ARCHIEF
DOCUMENTATIEDIENST
NVHR

Nr. 3026

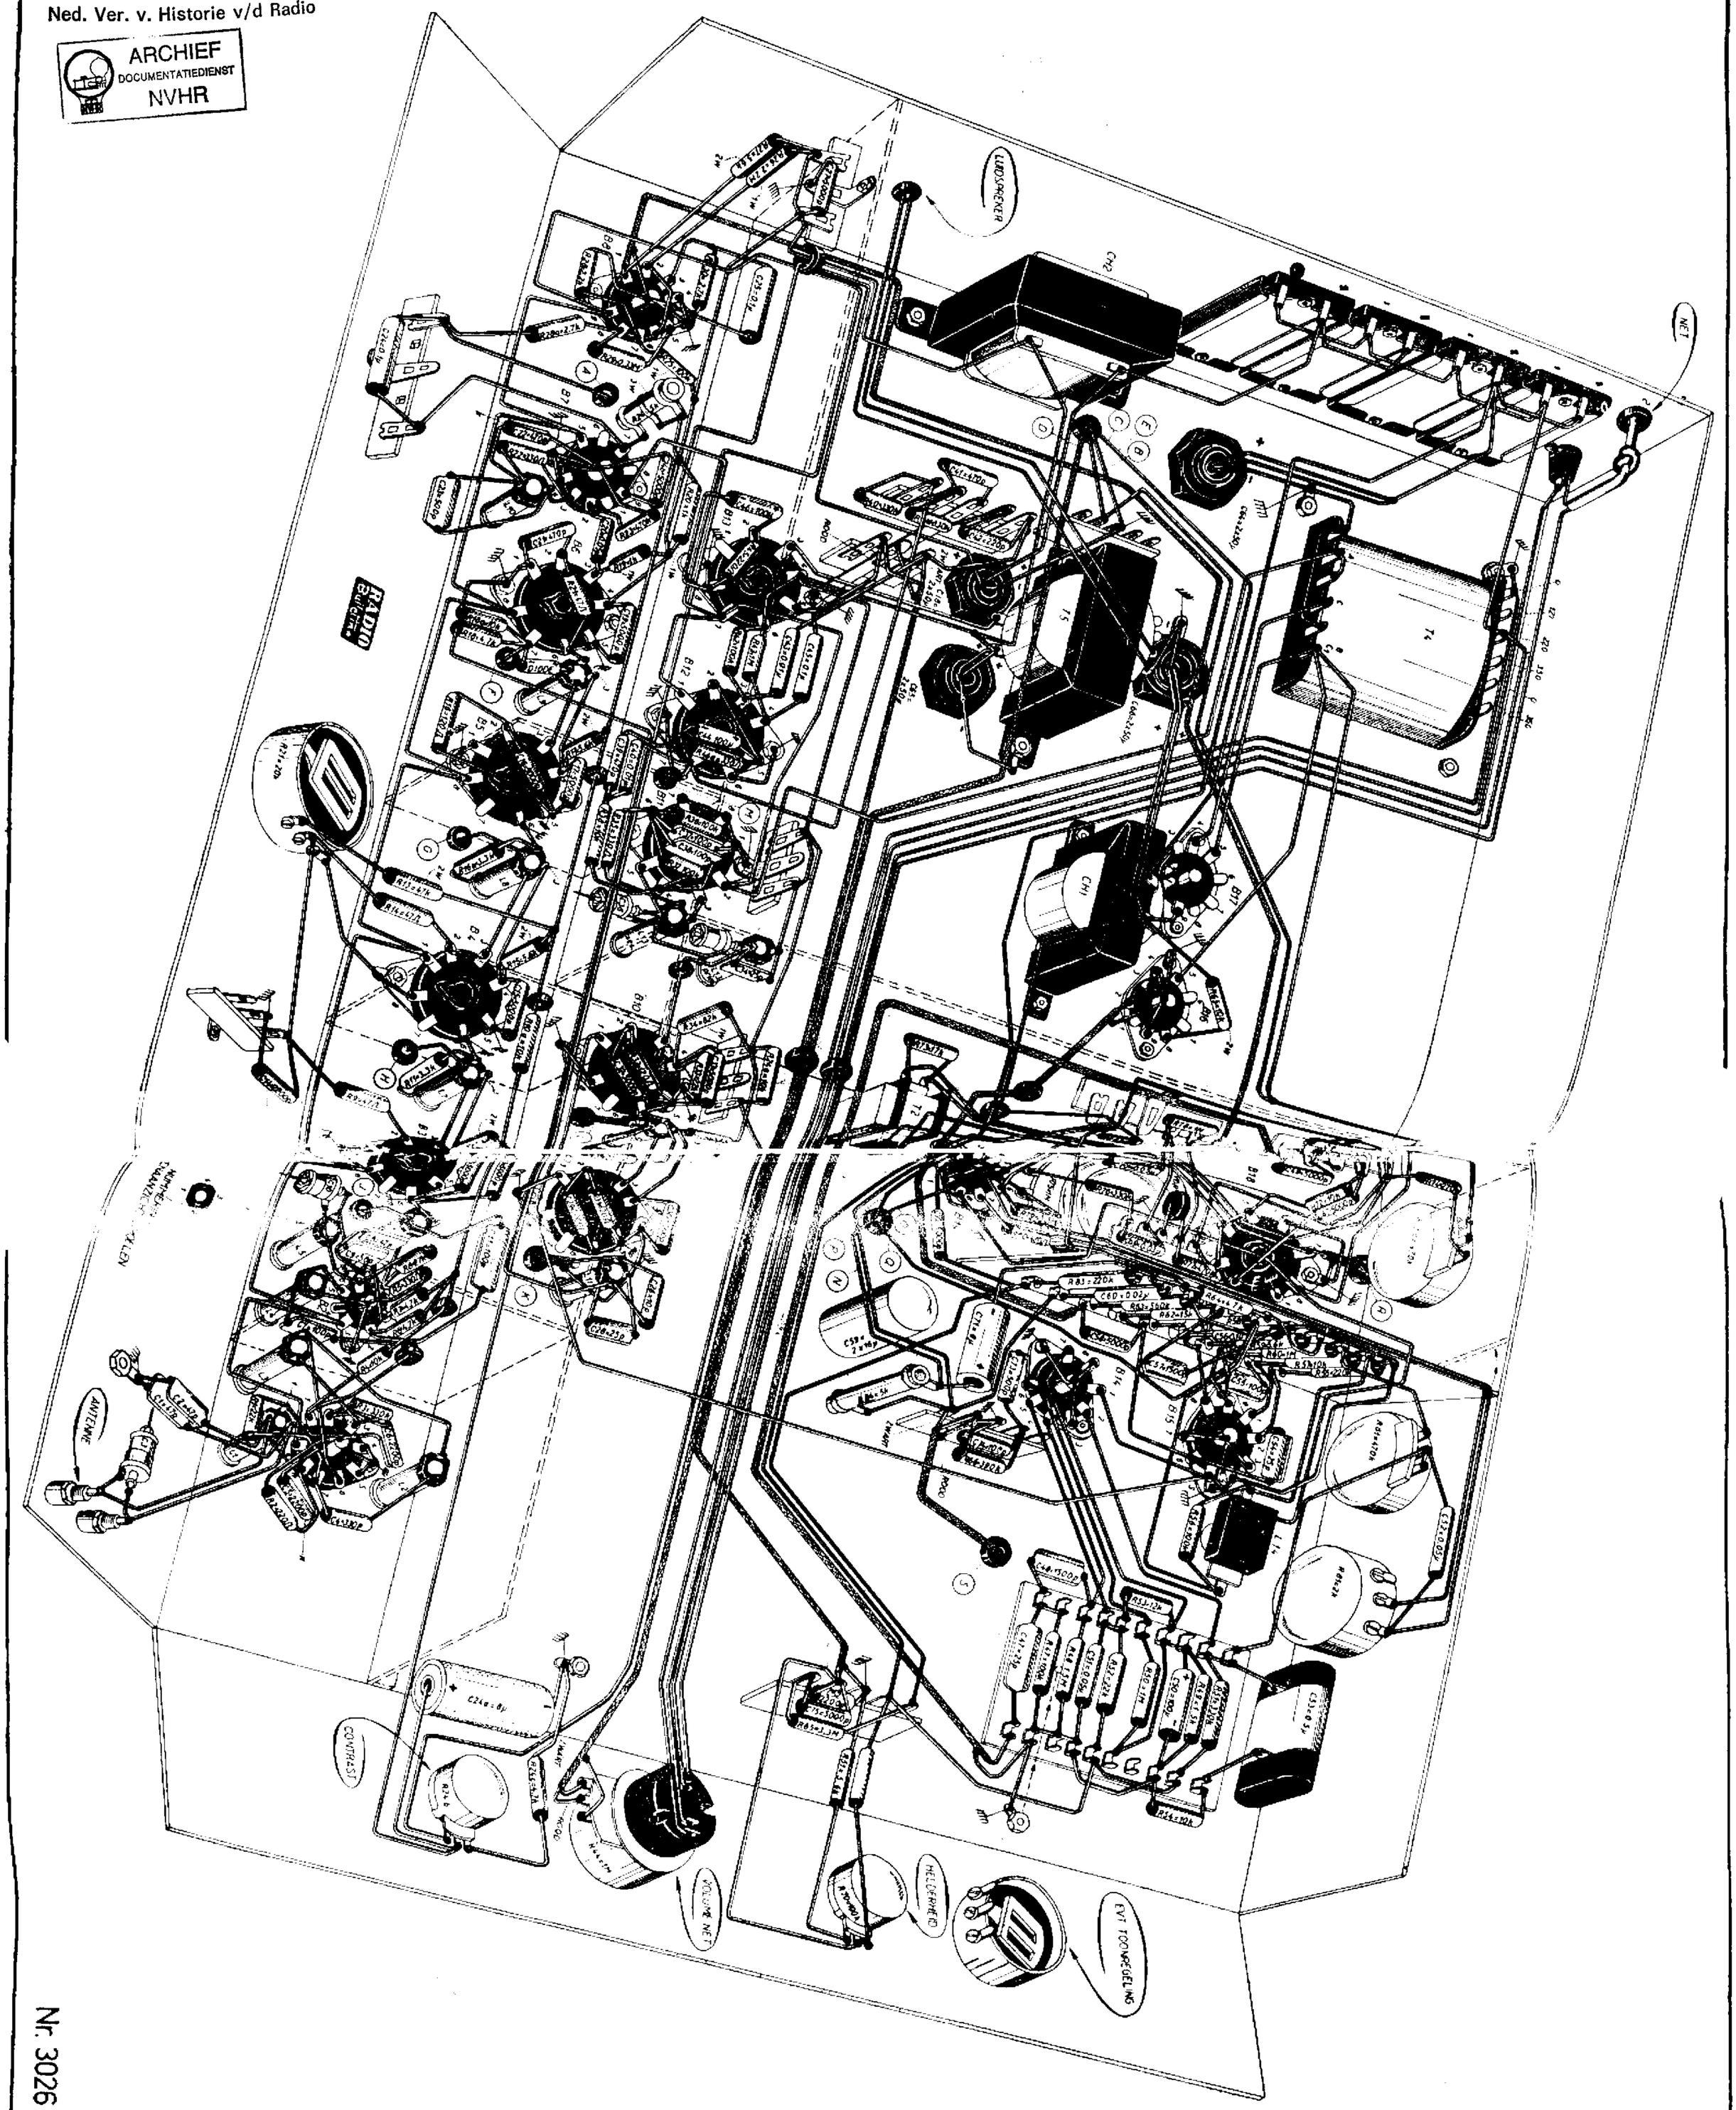
Nog een enkele opmerking betreffende het schema, afgedrukt in het September-nummer van RB. In dit schema is een weerstandje vergeten, nl. tussen de kathode van de linkse triode van B18 en C24. Inplaats hiervan werd een directe verbinding getekend. Dit weerstandje — 2700 ohm ½ W — is noodzakelijk om de parasitaire capaciteit aan het rooster van de beeldbuis zo laag mogelijk te houden. In de bouwtekening werd dit weerstandje wel opgenomen als R28a.
Voor gemelde fouten biedt de schrijver de RB-lezers zijn welgemeende excuses aan.
